Dossier n°006560/KK P

Objet : réponse à la demande de compléments formulée le 15 octobre 2025

Nous avons déposé le 03 octobre 2025, une demande d'examen au cas par cas concernant l'implantation d'une centrale photovoltaïque au sol au lieu-dit « La Pointe » sur le territoire de la commune de Mervent.

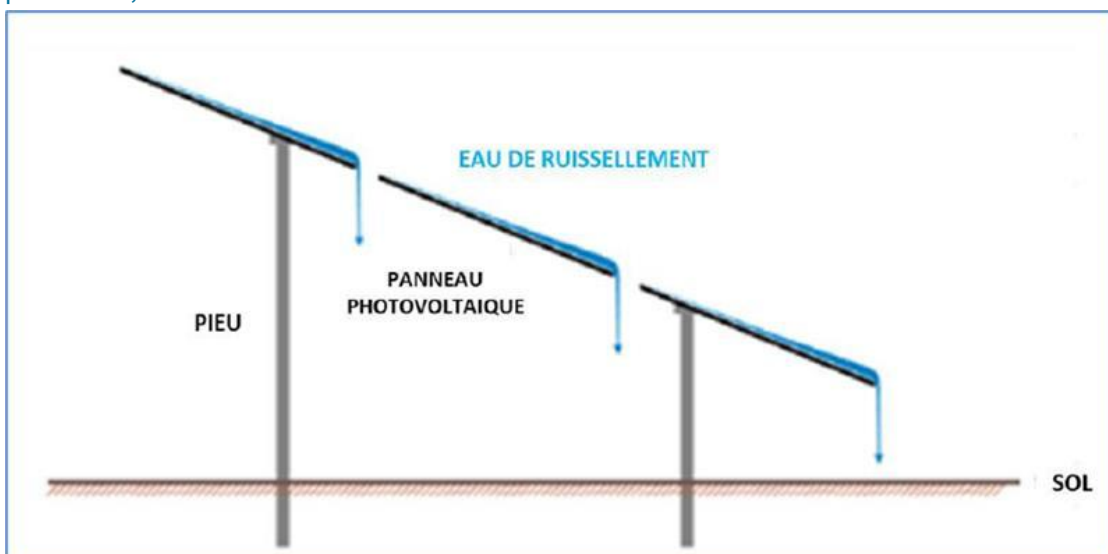
- Rubrique 4.3.1 : Au regard des photographies et vue aérienne du site qui laissent entrevoir la présence de hangars de l'ancienne activité de stockage de bois, il convient d'intégrer les travaux de démolition de ces installations à la description du projet :

Indiquer les caractéristiques des constructions à démolir :

Le hangar figurant sur la partie droite de la photo n'a jamais fait l'objet d'une autorisation d'urbanisme. Il s'agit d'un simple alignement de poteaux sans mur. Ce sujet a été abordé lors d'une réunion avec la mairie. Celle-ci ne considère pas le hangar comme un bâtiment au sens du code de l'urbanisme mais plutôt comme un ouvrage léger. Celui-ci n'entrant pas dans le champ des « constructions », aucun permis de démolir sera nécessaire. Il s'agira d'un simple démantèlement.

- Longueur : 52 m
- Largeur : 6.3 m
- Hauteur : 3 m

○ Matériaux :

- Façades et toiture : taule métallique
- Poteau : béton (pour le plot) et bois pour le poteau
- Cloison : parpaing

Ces éléments sont ajoutés au cerfa.
